## JBアルミリアドア材(標準タイプ) 一部仕様変更

### 型材一覧

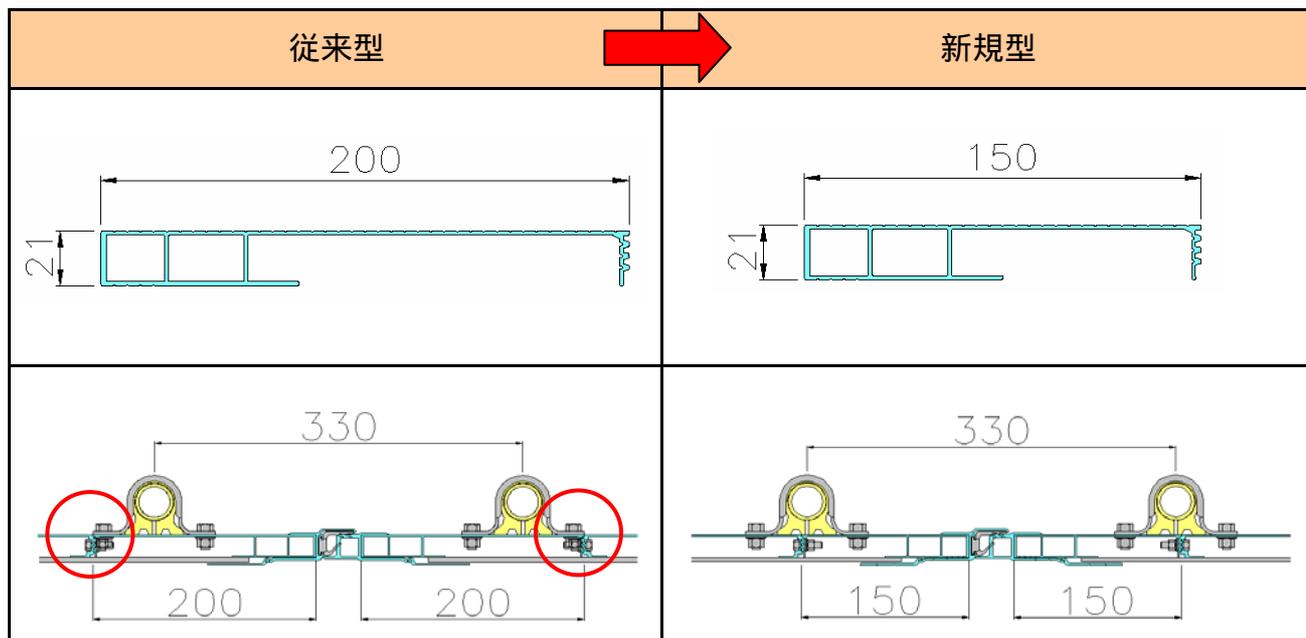
JBアルミリアドア(標準タイプ)の型材の一部が寸法変更になりました。  
 変更する型はパネル中心側(G)です。  
 変更内容はパネル有効巾を200mmから150mmに変更します。  
 ロック棒押え金具の取付ボルトがドアパネル嵌合部に緩衝しにくくなります。  
 ドアパネル組み合せパターンも変わりますのでご注意ください。  
 詳しくは営業担当者までお問い合わせ下さい。

コードNo	品名	単重(kg/m)
4160638	JBアルミリアドア 標準タイプ パネル中心側 150幅 L = 2400	1.322
4160676	" " " " " L = 2800	1.322
